改善箇所説明図

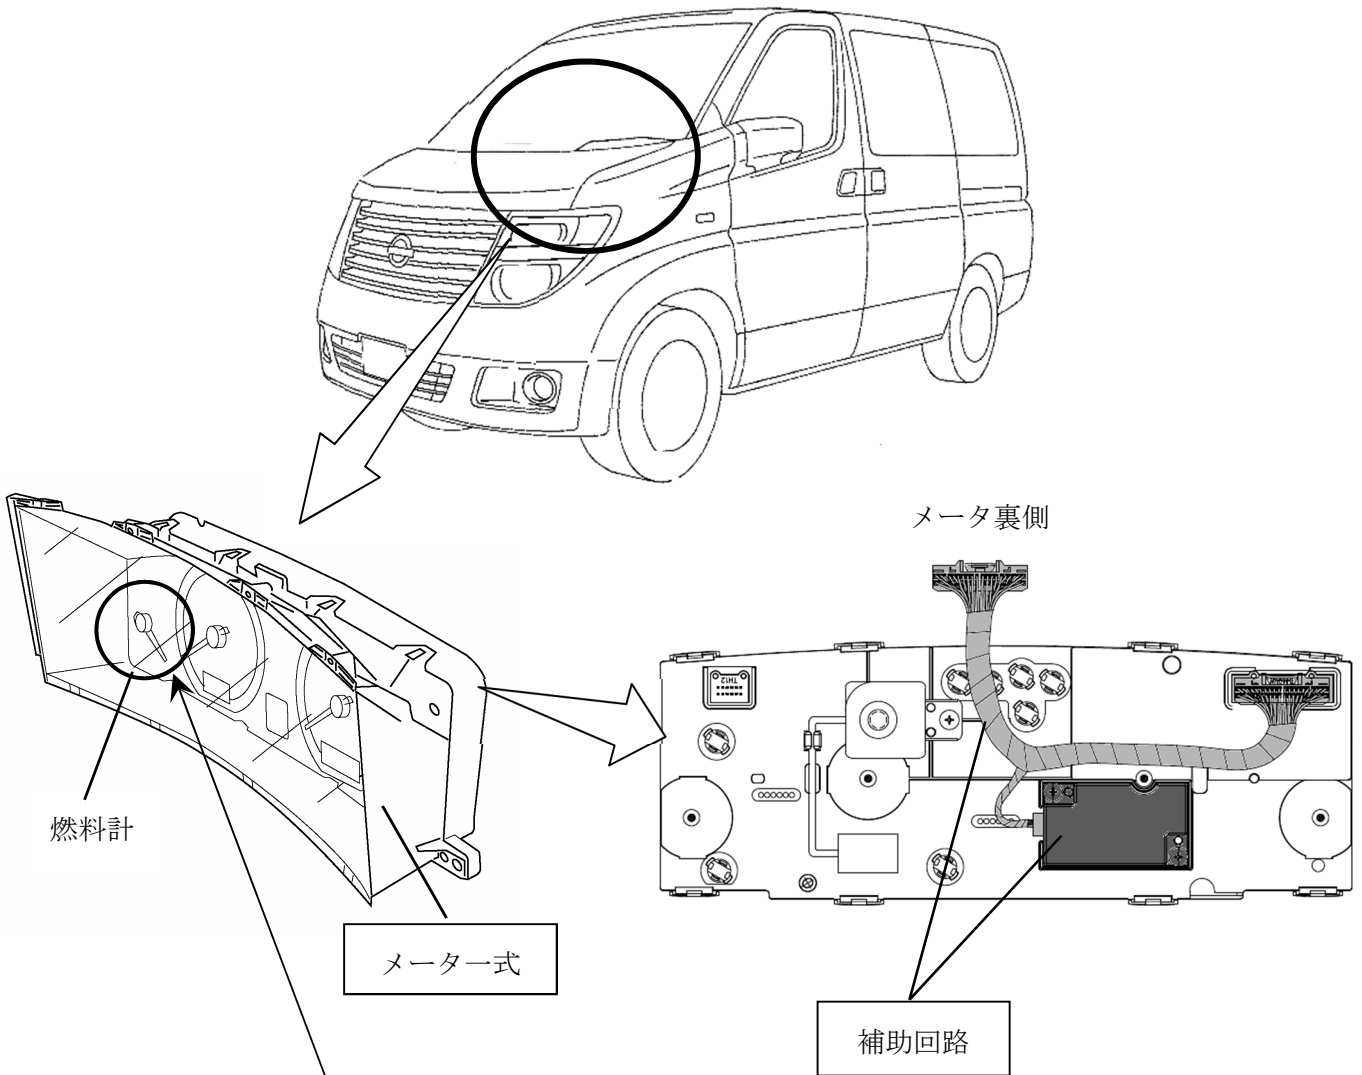
コンビネーションメータにおいて、燃料計回路が不適切なため、回路内の抵抗素子の発熱や計器内の照明などの熱により、メータ内の基板が熱膨張を繰り返し、回路が断線することがある。そのため、燃料計の指示値が高くなり、燃料が無くなったことに気づかず、最悪の場合、走行中にエンストして再始動できなくなるおそれがある。

全車両、燃料計回路に補助回路を追加またはメーター式を交換する。

識別：銀色のシールをモデルナンバープレートの右横に貼り付ける。
